## NOTITIE IMPACT VOORONTWERP

### INPASSINGSPLAN STIKSTOFPRODUCTIE

### ZUIDBROEK OP WINDPARK N33, DEELGEBIED

Datum	10 oktober 2018
Aan	Yard Energy
Van	Pondera Consult
Betreft	Voorontwerp inpassingsplan aanvullende stikstofproductiecapaciteit Zuidbroek
Projectnummer	709016

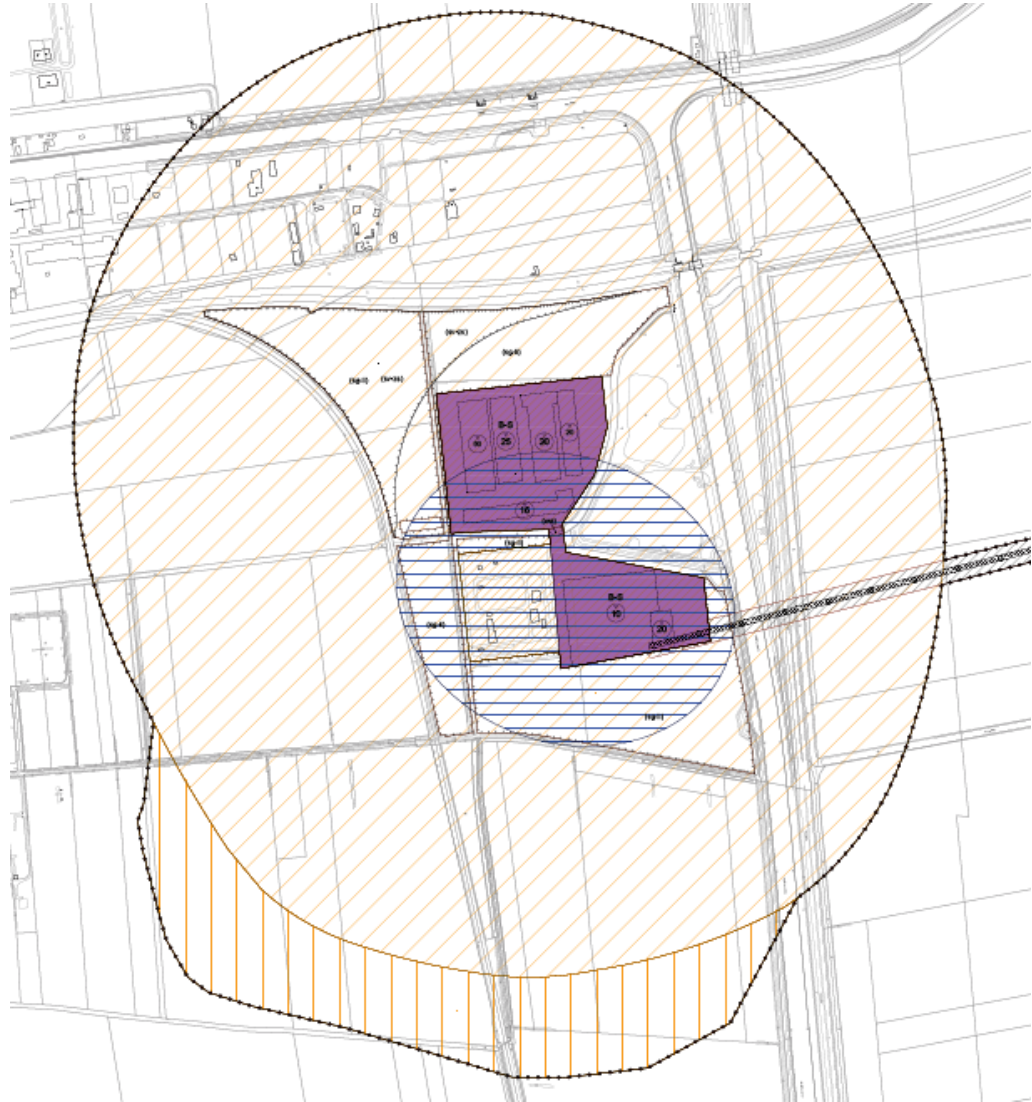
Het IP stikstofproductie Zuidbroek ligt in de nabijheid van het inpassingsplangebied voor Windpark N33 en voor een deel zelfs hier overheen. Aangezien het plan nog niet digitaal beschikbaar is op ruimtelijkeplannen.nl, is het niet mogelijk om dit zeer nauwkeurig te bepalen. Op het oog valt het inpassingsplangebied van IP stikstofproductie Zuidbroek over een windturbine met de daarbij behorende opstelplaats en voorzieningen, alsmede over onderhoudswegen en kabels. Het deel van het inpassingsplangebied dat hier overheen valt, betreft de gebiedsaanduidingen 'geluidszone – industrie' en 'geluidszone – industrie – (vervallen)'. Dit betreft een aanpassing in de bestaande geluidszonering. Er worden ter plaatse van het inpassingsplangebied van Windpark N33 dus geen gebruiks- en/of bouwmogelijkheden toegevoegd of gewijzigd. Daarnaast is direct ten zuiden van het IP stikstofproductie Zuidbroek een windturbine gesitueerd. Voorts is de aardgastransportleiding gesitueerd tussen de windturbines ten oosten van de stikstofproductiefaciliteit. De aardgastransportleiding doorkruist onderhoudswegen en kabeltracés, die onderdeel vormen van het inpassingsplangebied van Windpark N33.

Figuur 3 Veiligheidszone stikstoffabriek Zuidbroek

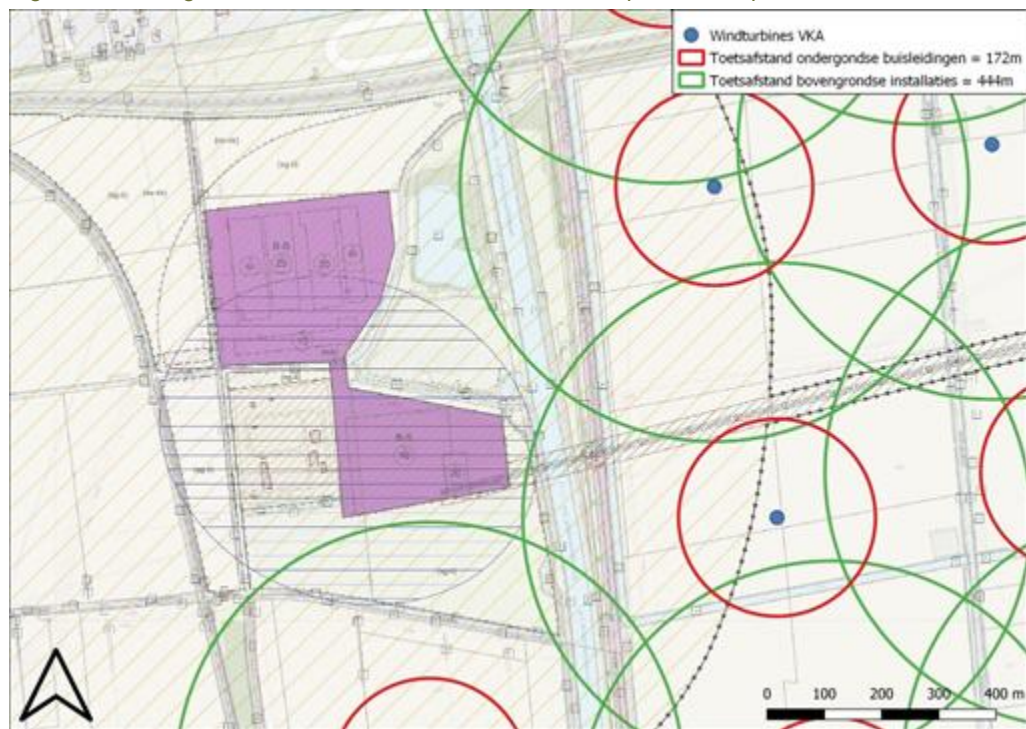
In het IP stikstofproductie Zuidbroek is een gebiedsaanduiding 'veiligheidszone – Bevi' opgenomen, deze is in onderstaande Figuur 3 weergegeven met blauwe arcering. De veiligheidszone kent aanvullende bouwregels. Binnen de betreffende veiligheidszone liggen echter geen installaties van Windpark N33, er gelden daarmee geen belemmeringen voor de realisatie van windturbines als gevolg van de aanwezigheid van de stikstofproductiefaciliteit, gezien vanuit de ruimtelijke beperkingen door de stikstofinstallaties.

In het Bevi staat dat bij de planvorming van risicovolle inrichtingen rekening moet worden gehouden met risico verhogende objecten in de omgeving, zoals windturbines. In paragraaf 3.3 van bijlage 18 bij het IP stikstofproductie Zuidbroek is aangegeven dat de toekomstige risico

verhogende objecten (windturbines) in de omgeving in principe meegenomen dienen te worden in de risicoberekeningen. De invloed van windturbines is echter niet meegenomen in de risicoberekeningen. Als reden hiervoor wordt in paragraaf 3.3 van bijlage 18 bij het IP stikstofproductie Zuidbroek benoemd dat door de betrokken partijen (red.: niet benoemd staat welke partijen) gekeken is: *“hoe er voor gezorgd kan worden dat dit niet leidt tot een significante bijdrage aan het risico van de Gasunie-inrichting (uitsluitend toelaten van het scenario ‘bladbreek bij overtoeren’)”*.

Figuur 4 Toetsingsafstanden windturbines i.r.t. voorontwerp IP stikstofproductie Zuidbroek

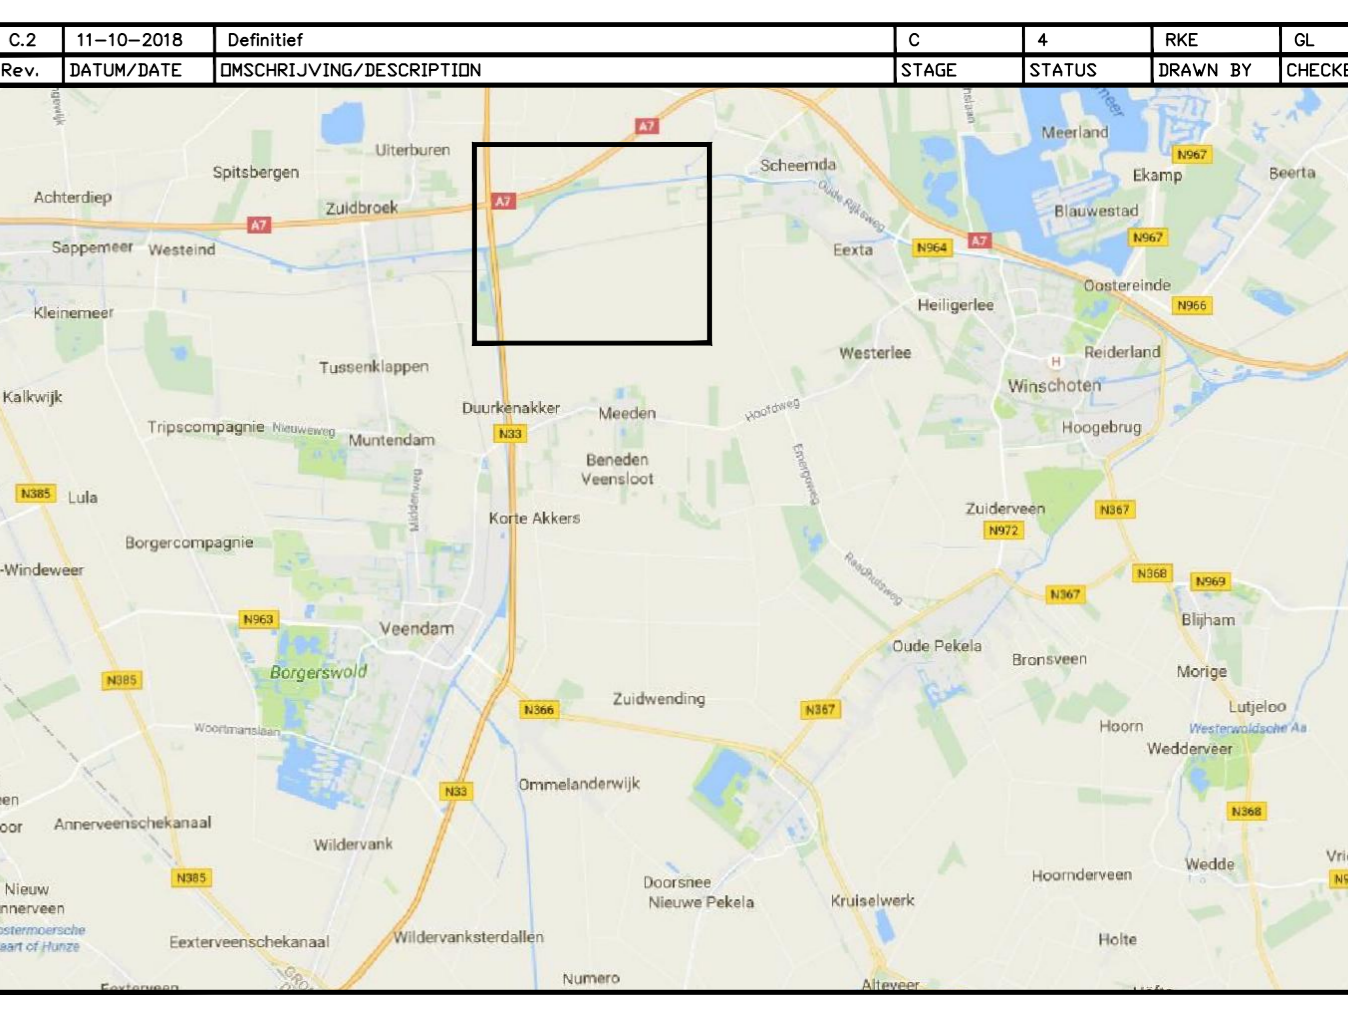
De werpafstand bij overtoeren als toetsafstand voor bovengrondse installaties is bepaald op 444 meter uitgaande van een windturbine op een ashoogte van 135 meter<sup>3</sup>. Op bovenstaande kaart is te zien dat bij de windturbines van Windpark N33, deelgebied Vermeer Noord er geen bovengrondse installaties of terrein bedoeld voor bovengrondse installaties liggen binnen de toetsafstand. Er is geen sprake van een kans op treffen van de bovengrondse installaties van de nieuwe stikstofproductiefaciliteit.

De werpafstand bij nominaal toerental bedraagt 172 meter en de ashoogte +  $\frac{1}{3}$ <sup>e</sup> bladlengte afstand bedraagt 157 meter. Dit betekent dat ook de 'dubbelbestemming 'Leiding – Gas' in het voorontwerp IP stikstofproductie Zuidbroek voor ondergrondse buisleidingen (geheel liggen buiten de aangegeven toetsafstanden. Er is circa 9 meter speling tot de grens van de aangegeven 'dubbelbestemming 'Leiding – Gas', hierdoor kan het faalscenario bladworp bij nominaal toerental en mastfalen nooit leiden tot schade aan de ondergrondse buisleiding. Er is voldoende afstand is tussen de dubbelbestemming 'Leiding Gas' en de windturbines, ook indien rekening zou worden gehouden met kritische afstanden.

Geconcludeerd kan worden dat er geen sprake is van overlap tussen de toetsafstanden vanaf de windturbines en de bovengrondse installaties van de toekomstige stikstoffabriek. Er is ook geen sprake van overlap tussen de toetsafstanden van de windturbines en de dubbelbestemming 'Leiding – Gas' (zone bestemd voor ondergrondse gasleidingen) uit het voorontwerp IP stikstofproductie Zuidbroek.
